# 泊発電所 3号炉

## 重大事故等対策の有効性評価

(審査会合における指摘事項回答)

令和5年5月9日  
北海道電力株式会社

## 指摘事項 230228-5 (1 / 2)

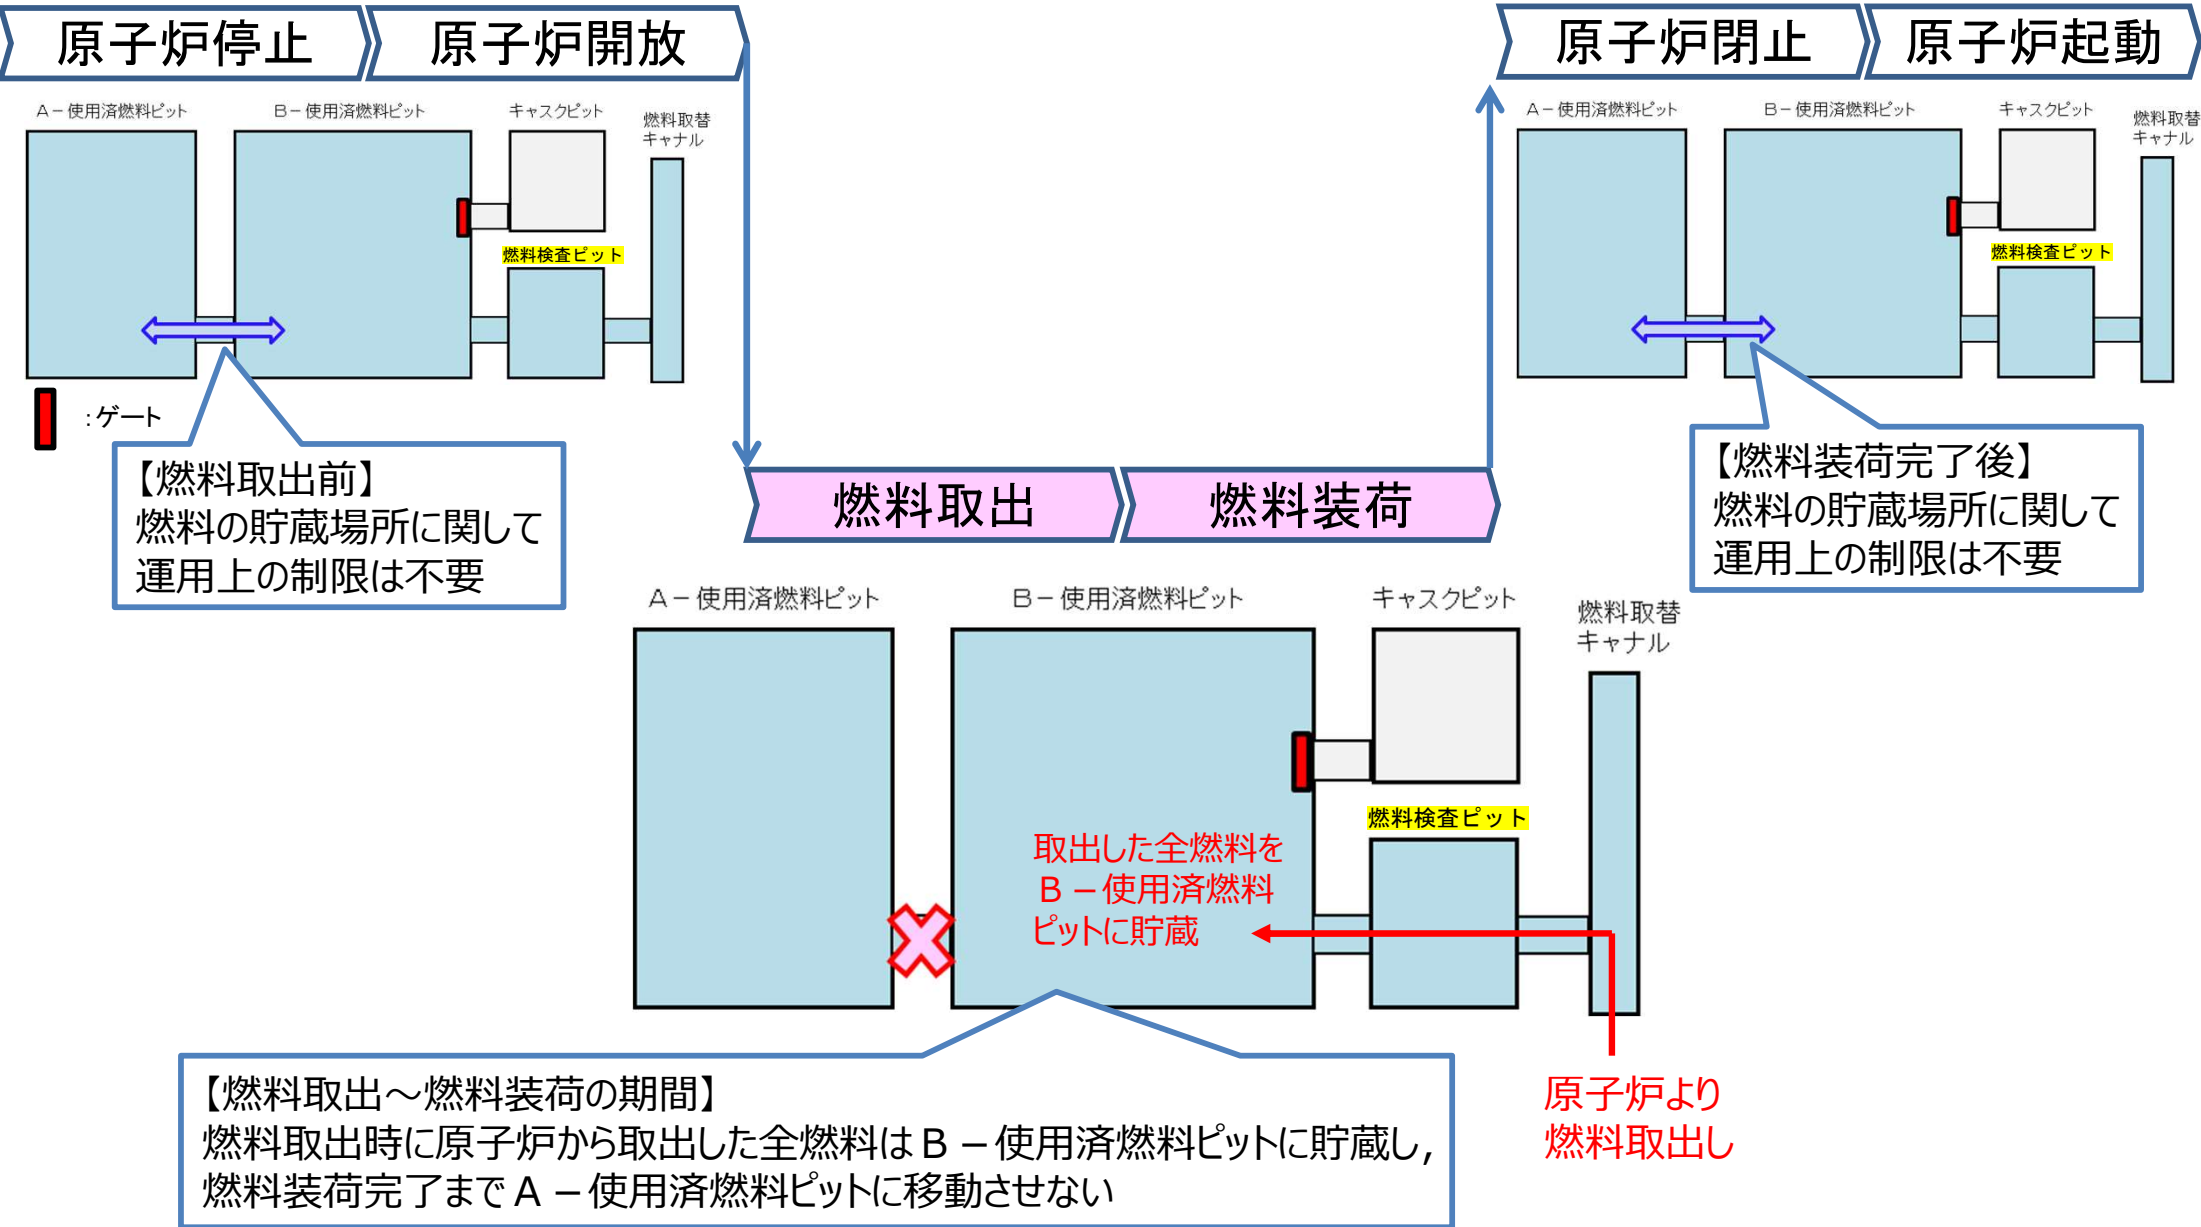
100℃到達までの評価をA－使用済燃料ピットからB－使用済燃料ピットに変更することに関して、原子炉から取り出した直後の崩壊熱の高い燃料をA－使用済燃料ピットに貯蔵することは技術的には可能であり、泊3号炉の場合、沸騰開始時間も早いため、有効性評価上の条件としている貯蔵場所を保安規定で担保することの必要性を検討し説明すること。

有効性評価の条件を担保するため、『燃料取出時に原子炉から取出した全燃料はB－使用済燃料ピットに貯蔵し、燃料装荷完了までA－使用済燃料ピットに移動させない』旨を保安規定の下部規定に定める。

- 燃料取出においては、作業効率の観点から、原子炉に近いB－使用済燃料ピットに再装荷する燃料を貯蔵しており、想定事故においてもこの運用を考慮してB－使用済燃料ピットに原子炉から取り出した直後の崩壊熱の高い燃料(原子炉停止から7.5日後)を敷き詰めた評価している。
- 一方、作業効率の観点でデメリットがあることから実運用としては実施しないものの、原子炉から取り出した直後の崩壊熱の高い燃料を原子炉から遠いA－使用済燃料ピットに貯蔵することは技術的には可能であることから、想定事故で評価したB－使用済燃料ピットにおける沸騰開始時間(想定事故1は約6.6時間、想定事故2は約5.8時間)をA－使用済燃料ピットの沸騰開始時間が上回らないことを担保する必要がある。
- したがって、『燃料取出時に原子炉から取出した全燃料はB－使用済燃料ピットに貯蔵し、燃料装荷完了までA－使用済燃料ピットに移動させない』旨を保安規定の下部規定に定める。
- なお、燃料が炉心に装荷されている期間においてはA－使用済燃料ピットに崩壊熱の高い燃料(原子炉停止から30日後)を敷き詰めた評価を実施し、上記の時間を満足していることから、運用上の制限は不要である。

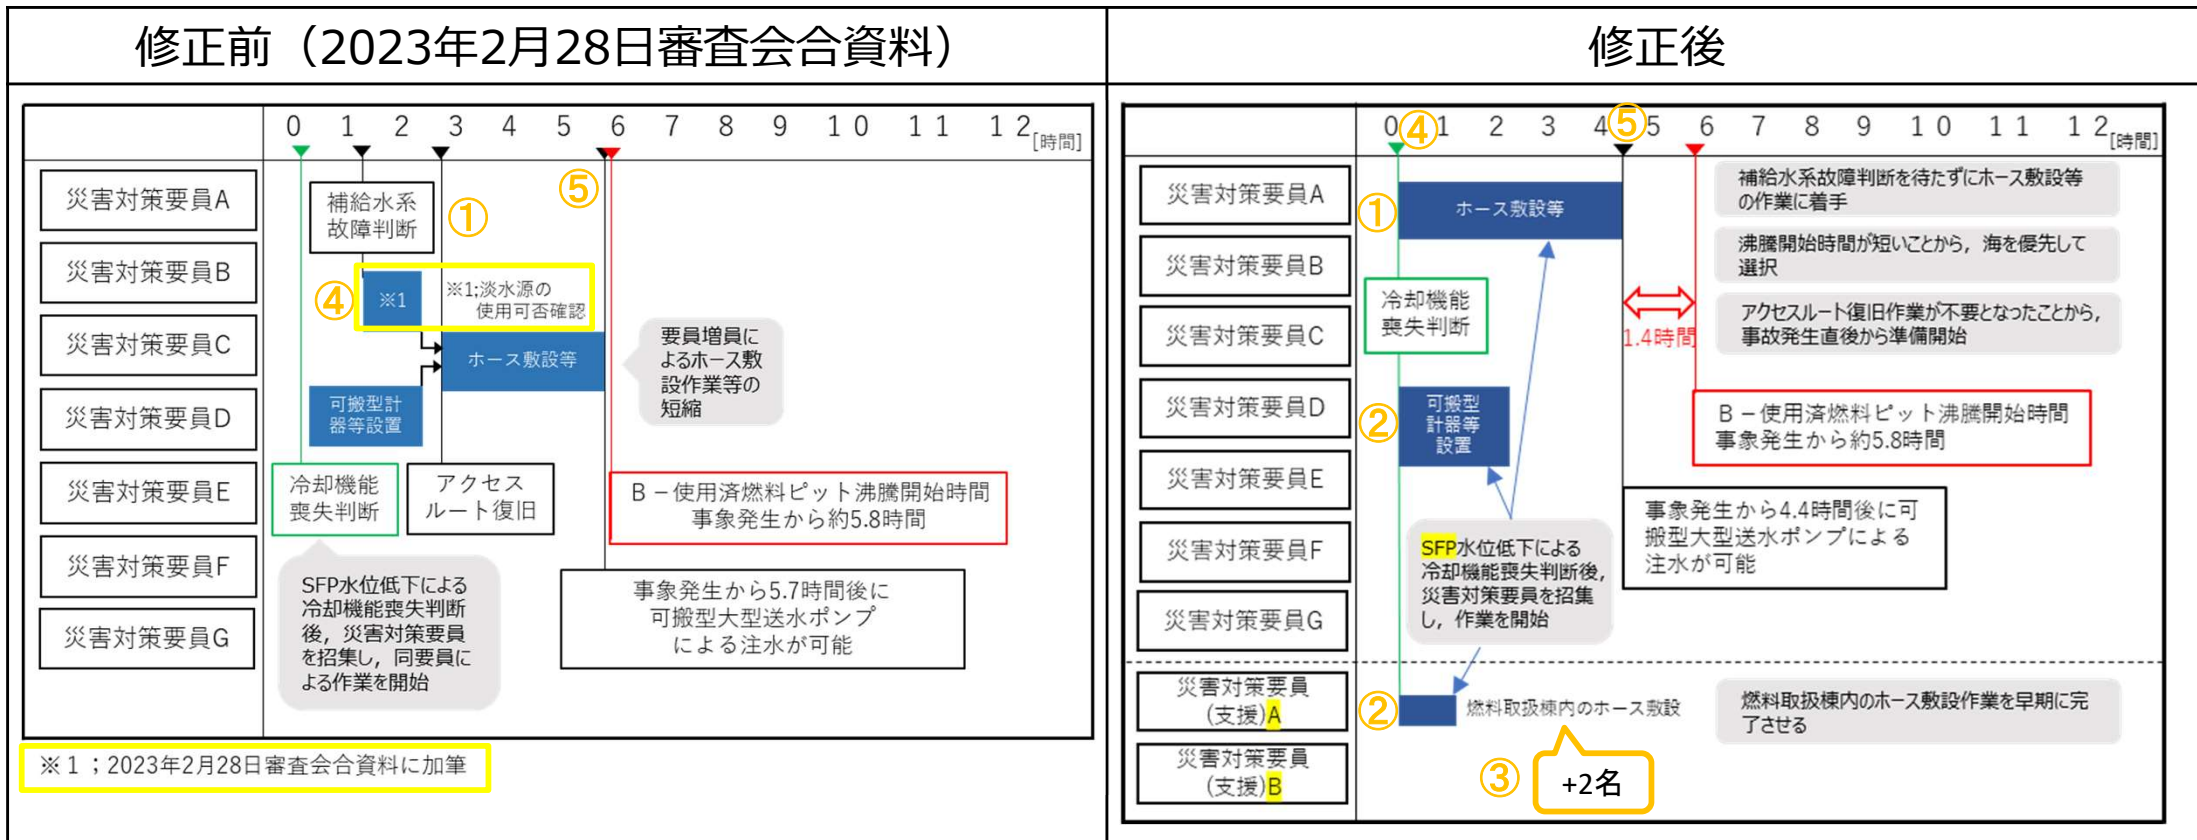
想定事故1では注水準備完了が5.7時間に対して100℃到達が6.6時間、想定事故2では注水準備完了が5.7時間に対して100℃到達が5.8時間となっている。柏崎刈羽6、7号炉の適合性審査において得られた技術的知見を踏まえ、沸騰状態となる前に注水準備を完了する方針としているが、余裕時間が少ないため、地震起因のスロッシング等を踏まえても注水準備完了時間が妥当なものであるかどうかを検討し説明すること。

- 有効性評価「想定事故1」及び「想定事故2」における使用済燃料ピット水が100℃に到達する時間に対しては、片ピットのみで評価する等の保守的な評価に基づく時間であるとともに、可搬型大型送水ポンプ車による海水注水準備完了時間は訓練実績に余裕を見た想定時間を保守的に設定した時間であることから、余裕時間は少ないもののスロッシング等を踏まえても妥当であると考えていた。
- 先行審査実績を踏まえると、使用済燃料ピット水が100℃に到達する時間に対する注水準備完了時間に更なる余裕の確保が必要であると認識し、以下の対応を実施することとした。その結果、想定事故1における余裕時間は、これまでの約0.9時間から約2.2時間に、また、想定事故2における余裕時間は、これまでの約0.1時間から約1.4時間になった。
  - 泊3号炉は、先行プラントと比較し、使用済燃料ピット水が100℃に到達するまでの時間が短いことから、使用済燃料ピット補給水系故障判断を待たず、災害対策要員により可搬型大型送水ポンプ車等の準備を開始する。
  - 上記準備と並行して、運転員にて常設設備による淡水の注水準備を行い、これらの手段が使用できない場合に可搬型大型送水ポンプ車により海水を注水する。
  - アクセスルート復旧作業を想定していた51m倉庫・車庫エリアからのアクセスルートについて、道路の拡幅を行うことにより周辺斜面の崩壊を考慮しても可搬型設備の運搬に必要な道路幅を確保し、アクセスルート復旧作業を不要としたことから、手順着手の判断後、速やかに注水準備を開始する。
  - 使用済燃料ピット水温が可能な限り低い状況で燃料取扱棟内のホース敷設作業を完了できるよう、災害対策要員(支援)<sup>※1</sup>2名を増員した。

上記のタイムチャートは、使用済燃料ピット水が100℃に到達する時間が短い想定事故2を示す。

- ① 使用済燃料ピット補給水系故障判断を待たずにホース敷設等（可搬型大型送水ポンプ車の準備を含む）の作業に着手する。
- ② 燃料取扱棟内において、可搬型計器等の設置とホース敷設等の注水準備を上記作業と並行で行う。
- ③ 燃料取扱棟内のホース敷設作業は、増員した災害対策要員(支援)2名により実施し、ホース敷設等（可搬型大型送水ポンプ車の準備を含む）の作業と並行して行うことで、注水準備にかかる時間を短縮する。なお、当該作業は、事象発生から1時間15分後に完了する。
- ④ 可搬型大型送水ポンプ車の水源は海を優先して使用する手順とすることで、淡水源の使用可否の確認や水源選択に係る時間のロスを減らし、使用済燃料ピット冷却機能喪失判断直後から注水準備を開始する。
- ⑤ ホース敷設等（可搬型大型送水ポンプ車の準備を含む）の要員が7名から3名となるため当該作業の準備時間は延びるが、他の作業を並行して実施する等の見直しにより、合計時間は短縮され事象発生から4.4時間後に注水準備が完了する。

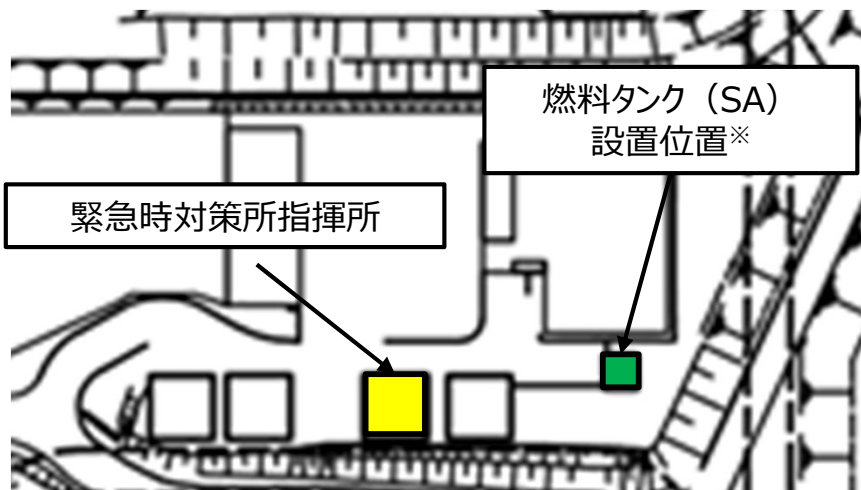
事象発生3時間以降に必要な参集要員2名に対して、発電所構外から参集可能な要員が2名としていることについて、先行審査実績を踏まえて不測の事態も考慮し、必要な要員の評価の妥当性を検討し説明すること。東海第二の場合は、「事象発生2時間以降に必要な参集要員は2名であり、発電所構外から2時間以内に参集可能な要員の72名で確保可能である。」としている。

- 泊3号炉では、常設代替交流電源設備である代替非常用発電機への燃料補給が必要となる時間が約6時間であり、ある程度時間余裕があることから、参集要員にて燃料補給要員を確保する方針としていた。
- 燃料補給活動にあたっては、当初、屋外のアクセスルートの復旧(2時間40分)を想定する必要があり、この時間は燃料補給活動ができない待機時間となるため、この時間内に十分余裕を持って参集可能な宮丘地区に専属要員2名を配置することで、燃料補給活動に支障がないと判断したものである。
- しかしながら、非常時の構外からの参集には外部要因等による不確実性を想定することも必要であると改めて認識し、より確実な対応が求められる燃料補給要員は、参集させるよりも常駐化する方が妥当であると判断したことから、先行審査実績も踏まえ、燃料補給活動に必要な要員2名を発電所内に常時確保する方針とする。なお、燃料補給要員を発電所内に常時確保する体制については、女川2号炉と同様である。

- ・燃料補給を行う災害対策要員2名を発電所内に常駐する要員として確保する。

- ・通報連絡者2名のうち、1名を通報連絡責任者とし、副原子力防災管理者である全体指揮者の負担軽減を図る。
- ・初期消火活動を行う消火要員を指揮するため、消火責任者を発電所内に常駐する要員として確保する。

＜燃料タンク(SA)の概要図＞

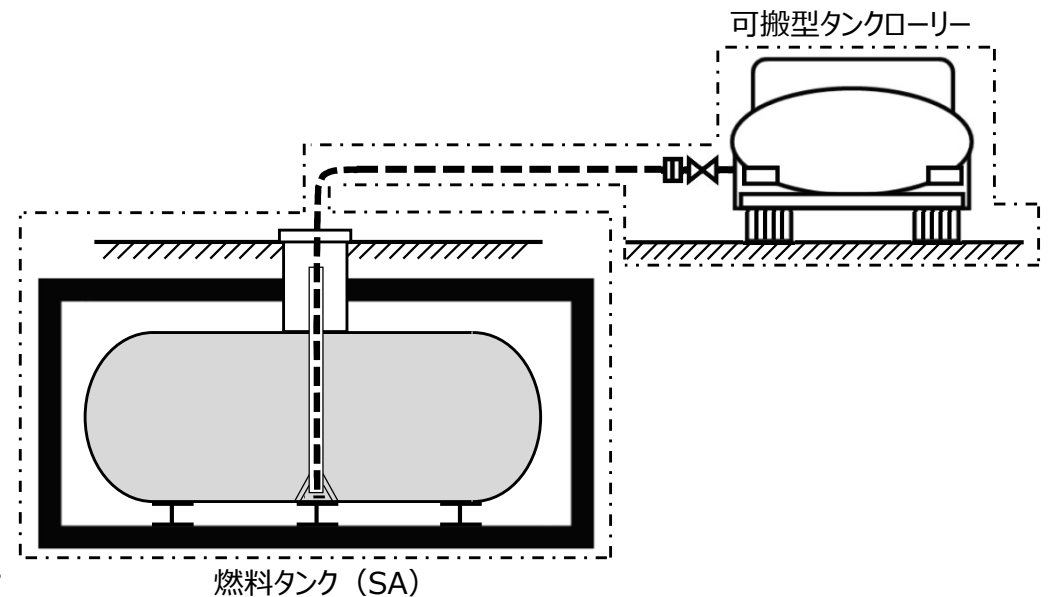
可搬型大型送水ポンプ車の燃料評価を間欠運転にしていることについて、先行審査実績を踏まえ、発電所内に保有している燃料が十分あることを説明すること。島根2号炉の場合は、燃料プールスプレイ系(可搬型スプレイノズル)による燃料プールへの注水に係る燃料評価について、保守的に事象発生直後からの大容量送水車の運転を想定し、7日間の運転継続に必要な軽油量を評価している。

- 先行審査実績を踏まえ、以下の通り評価を見直す。
  - 可搬型大型送水ポンプ車による使用済燃料ピットへの海水注水に係る燃料評価について、間欠運転から連続運転かつ**100%負荷時**を想定した評価とする。(変更内容①)
  - 緊急時対策所への電源供給に係る燃料評価について、緊急時対策所用発電機の負荷を、実際の想定負荷運転から**100%出力**とする評価とする。(変更内容②)
- 上記に加えて、ディーゼル発電機**(最大負荷(100%出力))**による電源供給燃料消費量を考慮しても、発電所内に保有している燃料に余裕を有するよう、50kL程度の燃料タンク(SA)を新規に設置する。(変更内容③)

ディーゼル発電機燃料油貯油槽(約540kL)及び燃料タンク(SA)(約50kL)にて合計約590kLの軽油を保有することから、(変更内容③)
